規格變更通知(再通知)

SJ 系列 繼電器插座

茲因 2011 年 11 月發行的「SJ 系列繼電器插座之規格變更通知(編號: T-2011022_SJ)」遺漏了部分的內容，特此重新通知。

1. 脫扣桿(SJ1S-05B 型/SJ2S-05B 型/SJ1S-07L 型/SJ2S-07L 型)

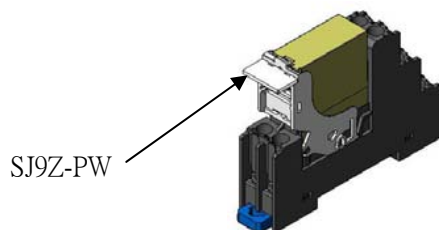
變更的概要

外型尺寸無變更。

將脫扣桿的一部分(參照右圖)以電工鉗切斷後，就可以拿來當作記名板使用。

另外，為了容易判讀文字，將樹脂色由「深灰色」變更為「淺灰色」。

另外，不使用記名板功能時，也可以依照往常的使用方法繼續使用。

也可以安裝選購品的裝卸式記名板(SJ9Z-PW)。

2. 插座本體(SJ1S-07L 型/SJ2S-07L 型時)

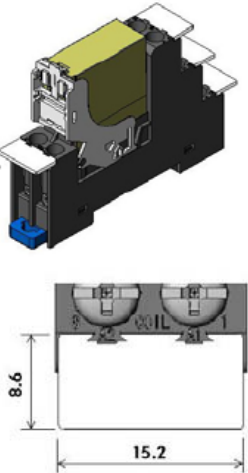
線圈用的螺絲端子穴的位置變高。

變更的概要
 線圈端子部的形狀變更。
 關於其他的端子，為了能夠安裝選購品「裝卸式記名板(型號 SJ9Z-PW)」，因而變更形狀。

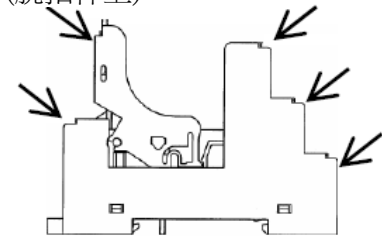
形狀變更後的插座可以安裝裝卸式記名板的位置。

※裝卸式記名板無法安裝在形狀變更前的製品上。
